Krycí list ZBV

Lávka vč.cyklostezky Lysá nad Labem - Bezbariérová trasa a cyklotrasa Litol - L

SO 202 Rozšíření chodníku mostu

Číslo ZBV:

PROTOKOL O VÝPOČTU KUBATURY

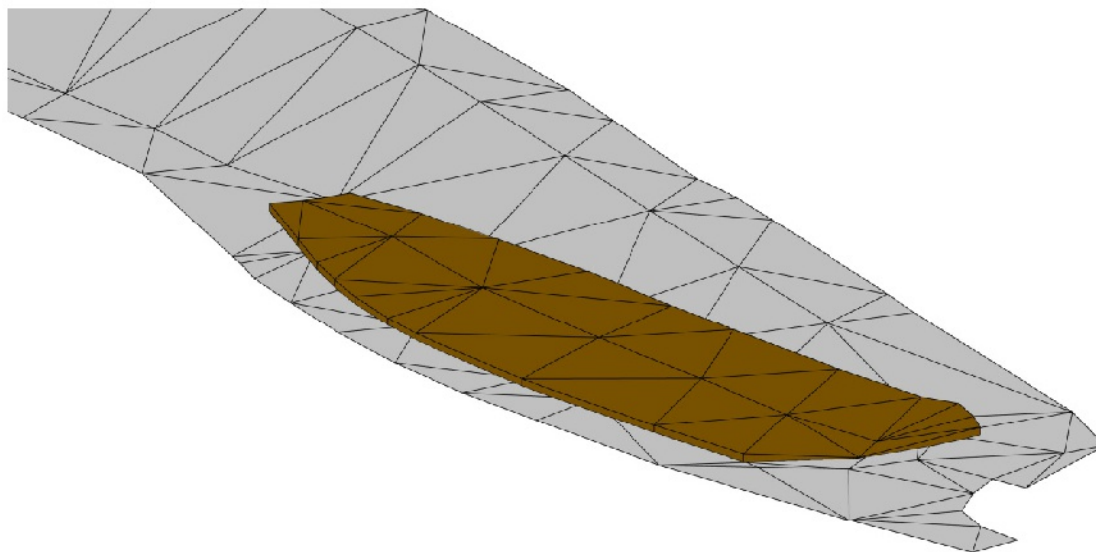
NAVEZENÁ HLÍNA - 267,8m³

Stávající terén neodpovídal předpokladům PDPS a došlo k navýšení objemu násypového tělesa dle skutečnosti.

PROTOKOL O VÝPOČTU KUBATURY

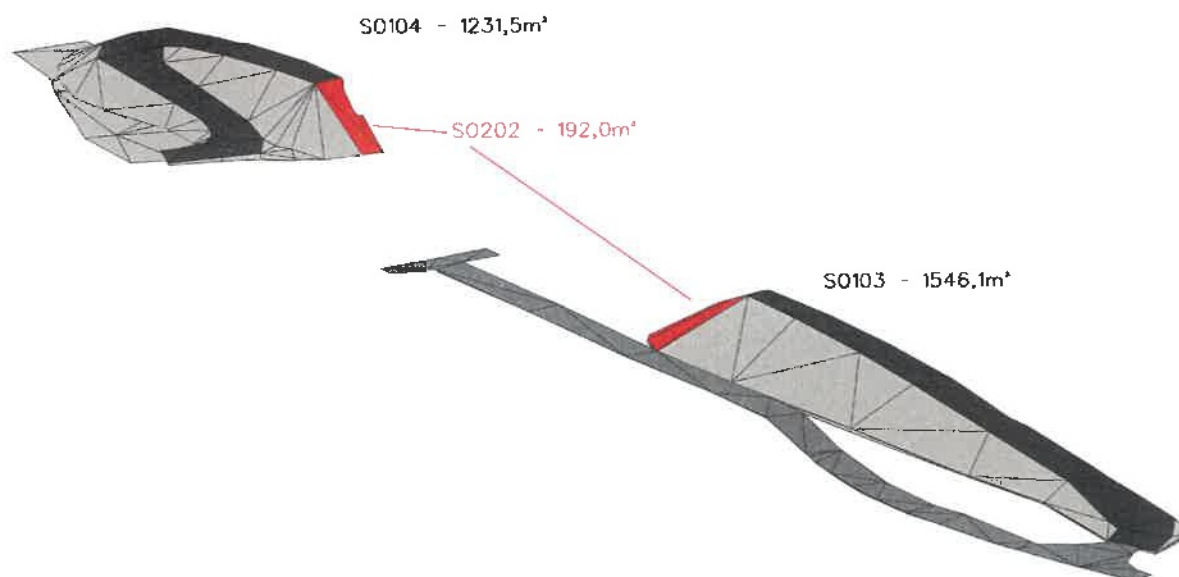
Dle požadavků objednatele z provozních důvodů nebyla provedena demolice stávajícího obslužného schodiště včetně navazujícího odvodňovacího žlabu.
